# *A la audiencia del Vega*

El “Plan Director de Ordenamiento Hidráulico y Control de Inundaciones de la Ciudad de Buenos Aires” enfoca todas sus acciones en aprecios a escalas de eventos por completo alejadas de las recomendaciones que desde 1983 viene sosteniendo la UNESCO en materia de hidrología urbana.

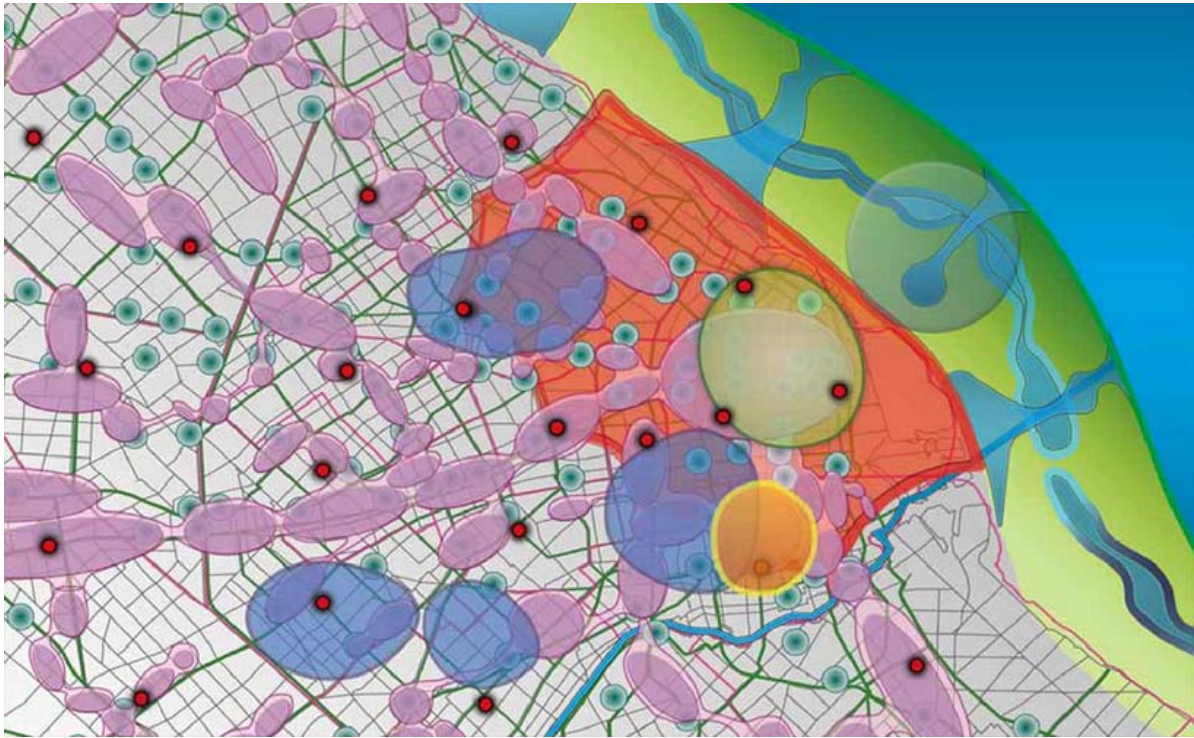
*La imagen que sigue muestra la vocación por despejar paleocauces. ¡Qué pena la falta de sinceridad para meter fortunas bajo tierra en emisarios inútiles, que ni siquiera reconocen aforos de sus caudales para justificar sus pretensiones de seguir haciendo otro más para [el arroyo Vega!](#)*

En esta imagen superior aparecen a la vista los antiguos paleocauces. Esto indica que al menos ya hay algunos que están avisados de la inevitable tarea de prospectivar su recuperación para lograr enfocar los actuales problemas en el marco propio de la hidrología urbana y no en el de los "parchecitos".

El gráfico que sigue corresponde a una presentación de Halcrow de 1967.

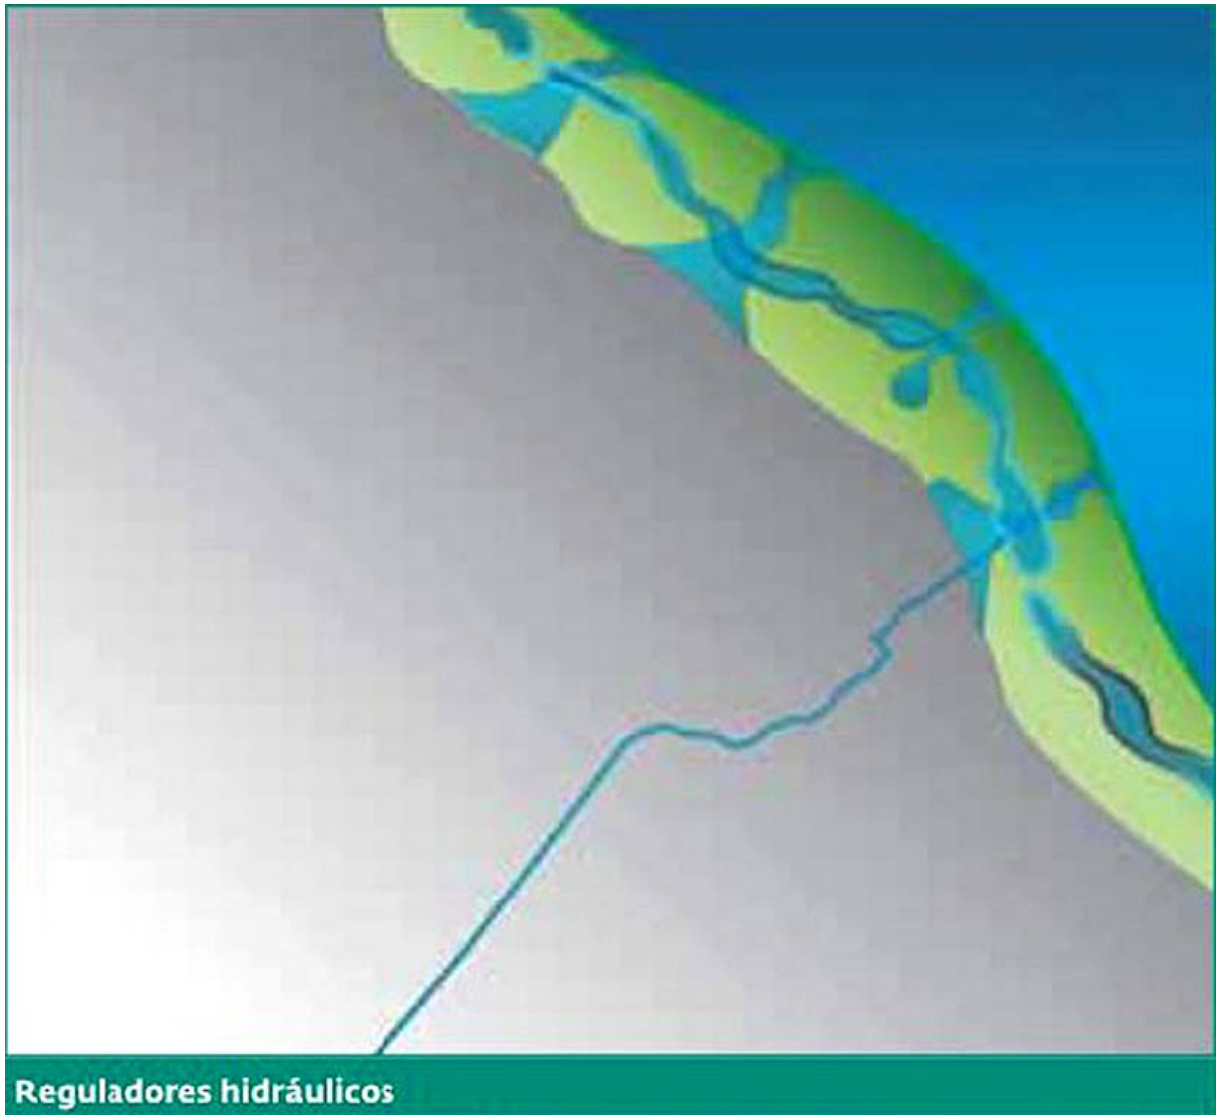
Ya vemos entonces que la necesidad de mentir y acomodar presupuestos no van por sueños como los de Chain para el 2060, ni para recordar "outliers" que caigan bajo términos propios de hidrología urbana en 5,24 m, sino que ningún empacho tienen en mentar rec de 100 años en 3,86 m. En el gráfico de Halcrow esa crecida de 3,86 m (13 pies), corresponde a una recurrencia de 27 años.

1° . la mentira en las sudestadas que corresponden a recurrencia de 100 años estimada en 3,86 m; siendo el caso, que la propia consultora británica Halcrow que dirigió al grupo de consultoras locales, ya había estimado en 1967 en un 35 % más, en el proyecto del canal Emilio Mitre; ésto es: 5 m en recurrencia de 100 años.

Los 3,86 m del 2014 aparecen en el gráfico de Halcrow de 1967 como 13 pies en recurrencia de 27 años. Esta info está guardada en el Archivo Histórico del Servicio de Hidrografía Naval al final de la Av Montes de Oca.
